Dagsorden til møde i Byplanudvalget

2 [Åben] Hellerupvej 56 og 56A, Rygårds Allé 13. Dispensation for lysforhold i forbindelse med altaner på etageejendom

Sags ID: EMN-2022-03030

Firmaet MinAltan A/S har for A/B Hellerupvej 56, 56 A og Rygårds Allé søgt om opsætning af 28 altaner på ejendommens gårdside.

I de følgende 2x3 eksempler er der udført simuleringer, for det teoretiske lysindfald i et udvalgt eksempel i bygningen.

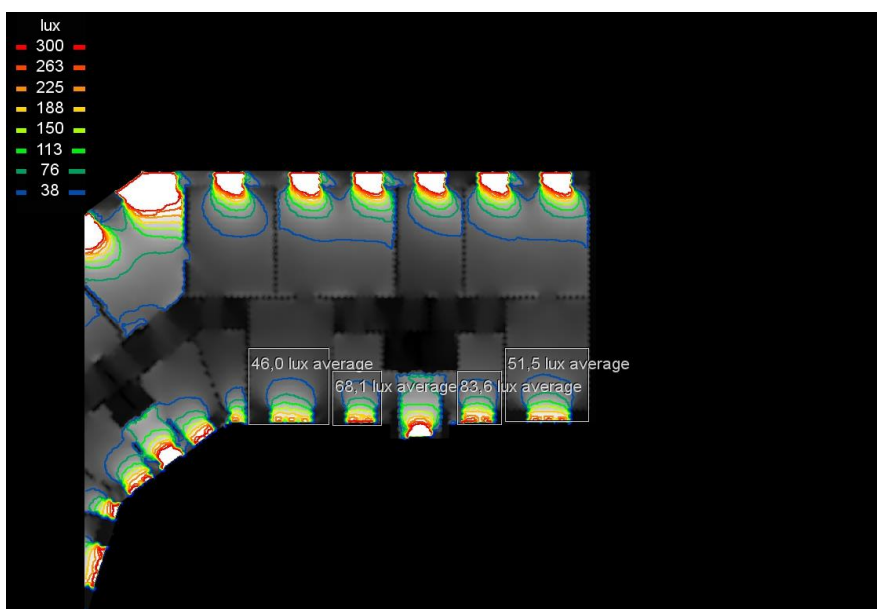
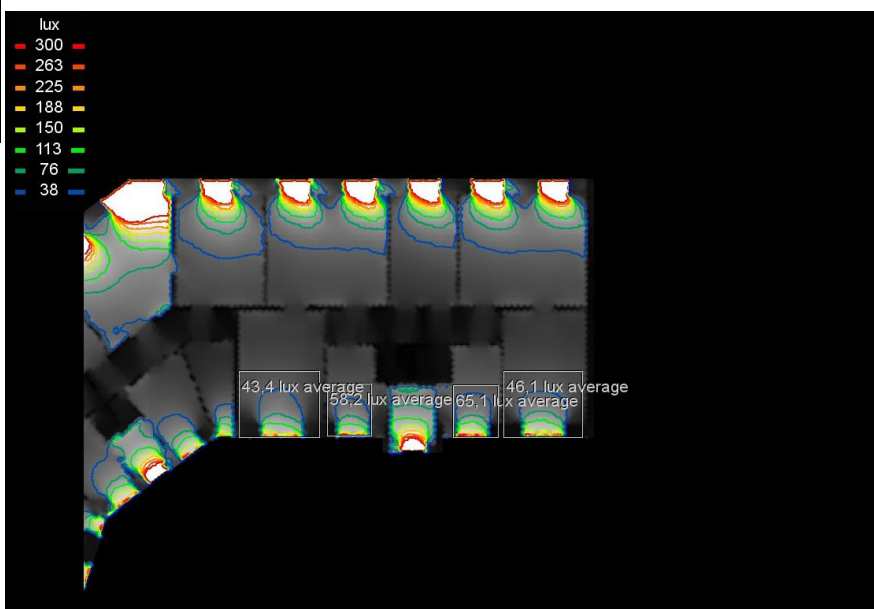
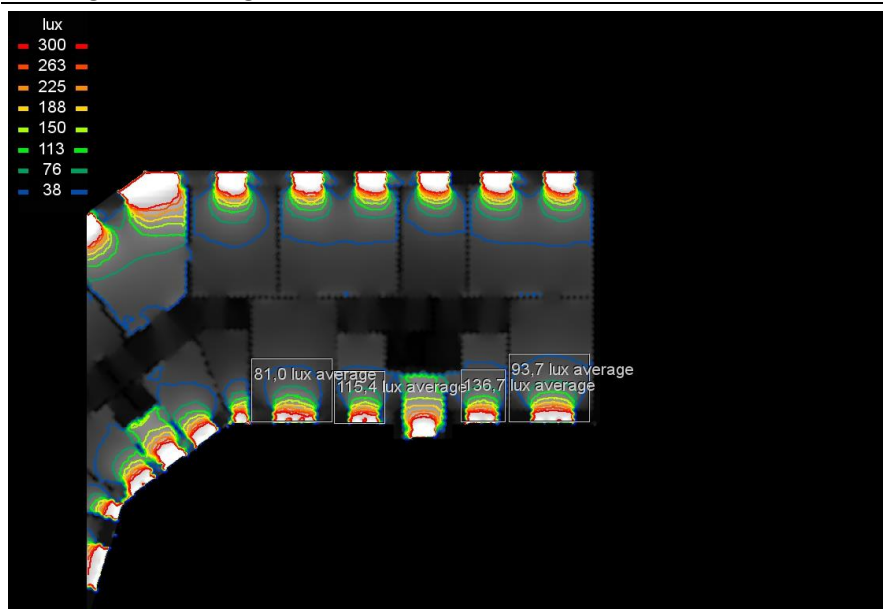
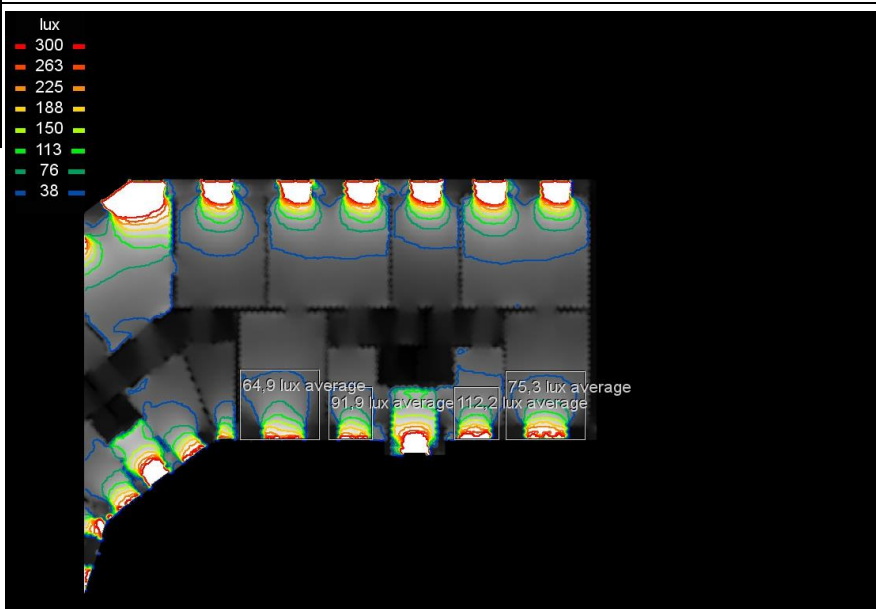
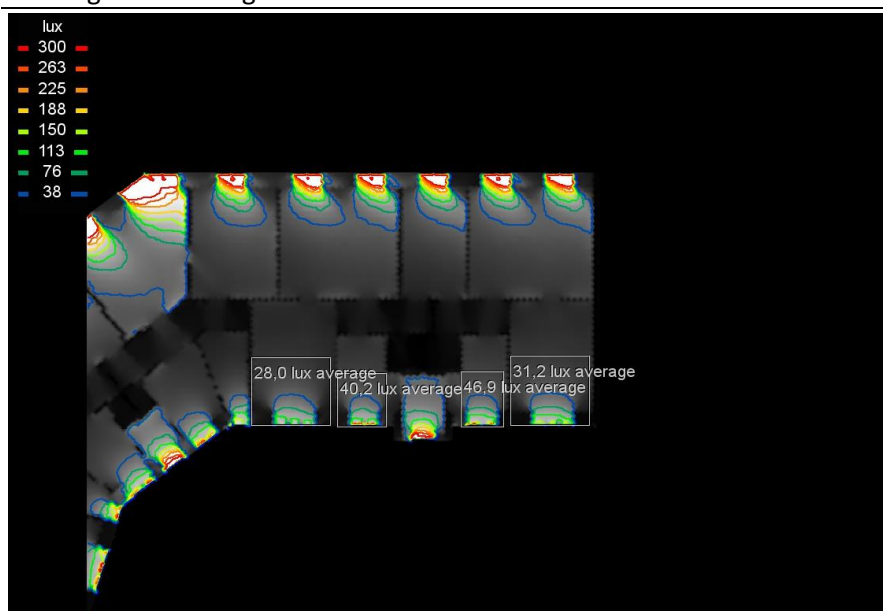
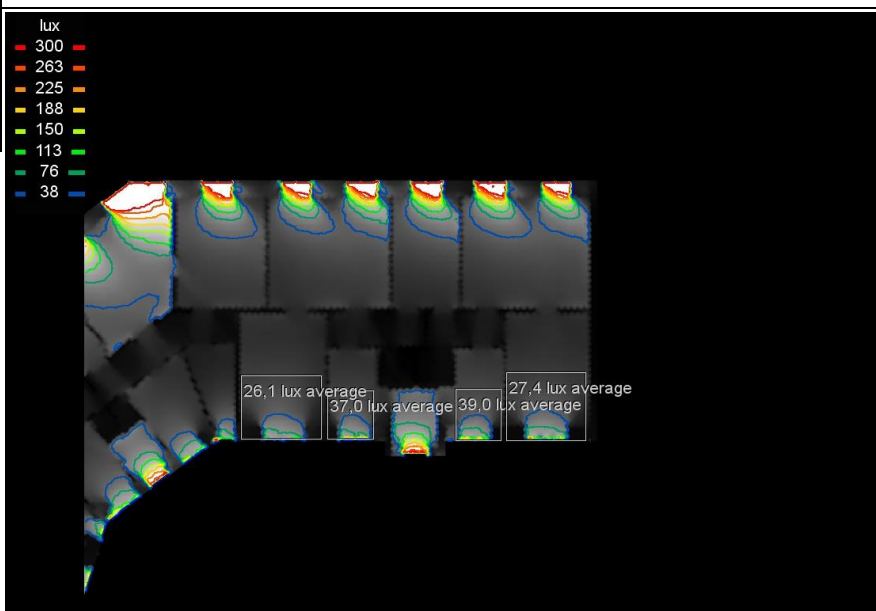
Det fremgår af det indsendte materiale, at 22 lejligheder vil få forringet dagslysforhold i strid med bygningsreglementets krav til dagslys. De øverste 6 lejligheder på 4. sal påvirkes ikke negativt af altanopsætning, idet de ikke vil få overliggende altaner.

Plan og Byg vurderer, at dagslysforholdene i alle 22 underliggende lejligheder forringes så væsentligt, at der ikke bør dispenseres til de reducerede lysforhold.

At der meddeles afslag på den samlede ansøgning om dispensation fra bygningsreglement BR18's krav til dagslys i underliggende lejligheder.
